Oplegnotitie Tracébesluit N35 Nijverdal - Wierden

Aspect Verkeersveiligheid

**Deelrapport verkeersveiligheid
t.b.v. MER en OTB**

Bijlage 1 - Ontwerptekeningen met nummering van bevindingen

Kaartblad 10

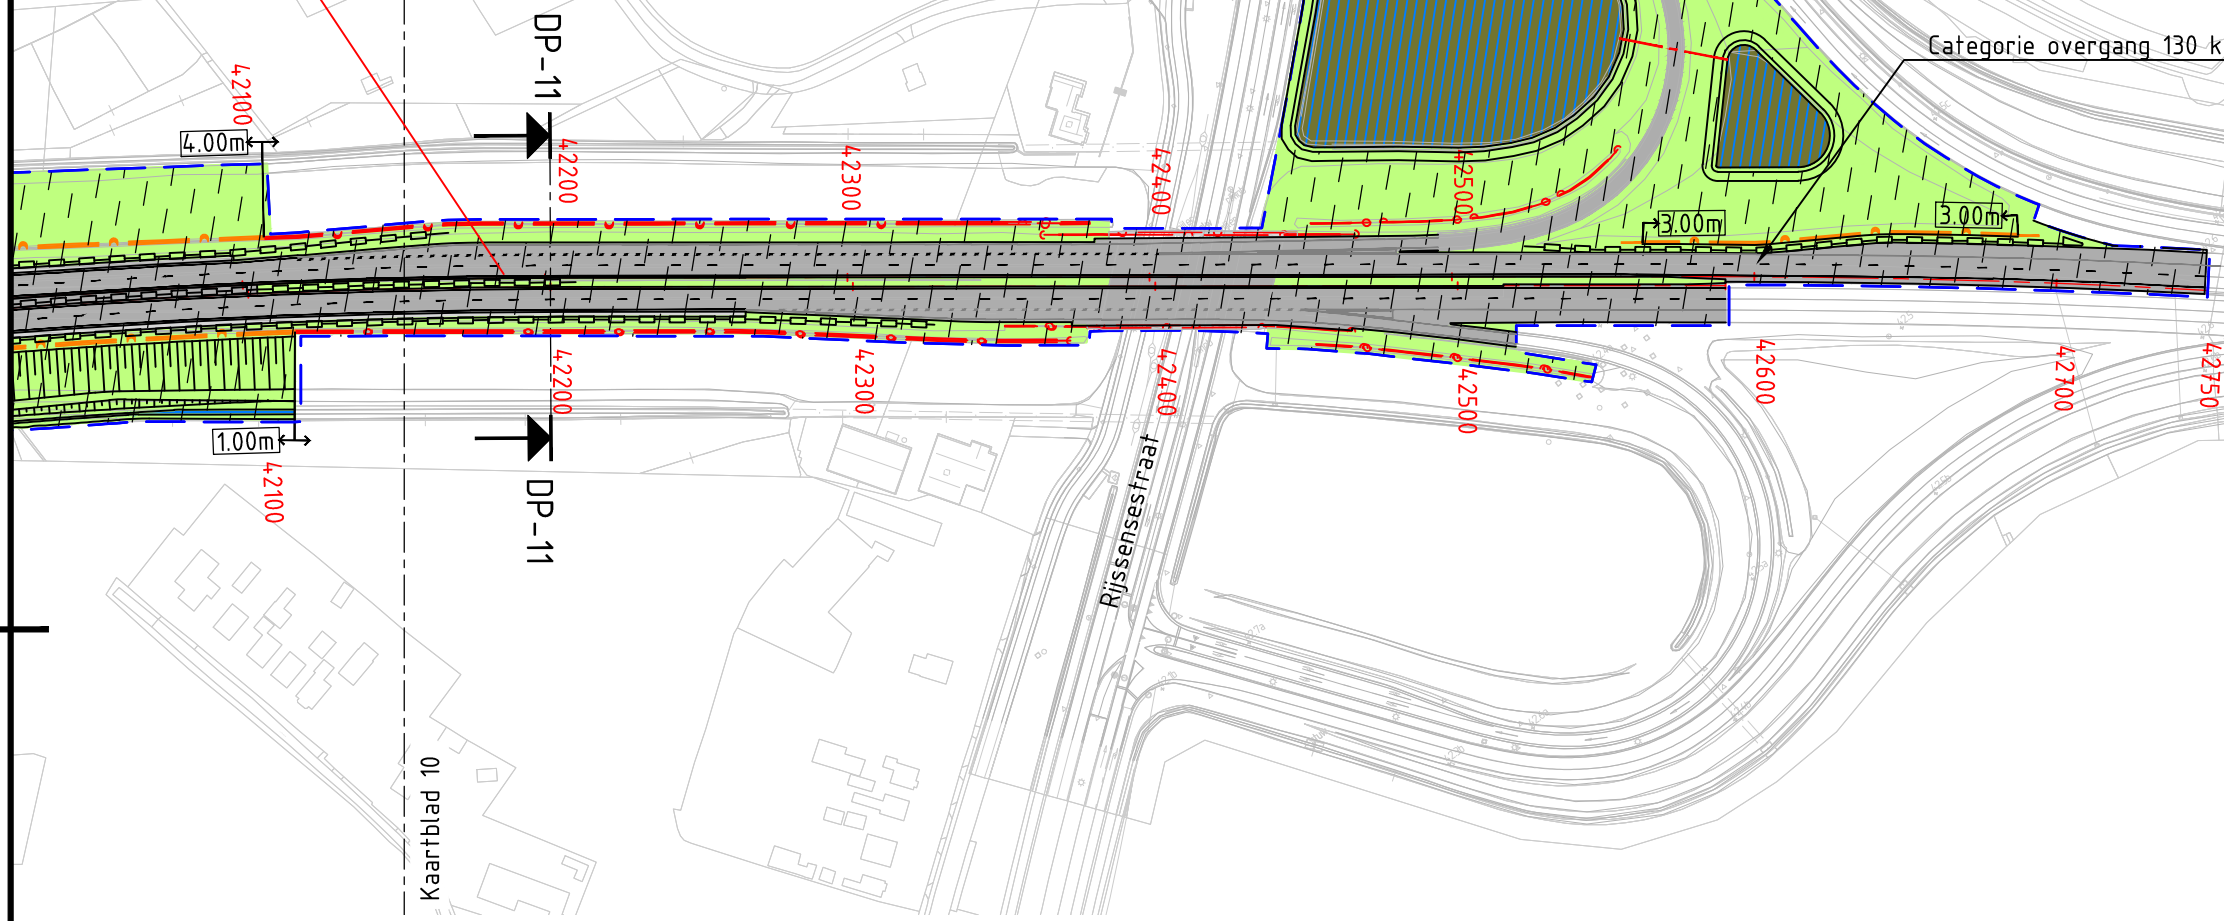
1.2.4
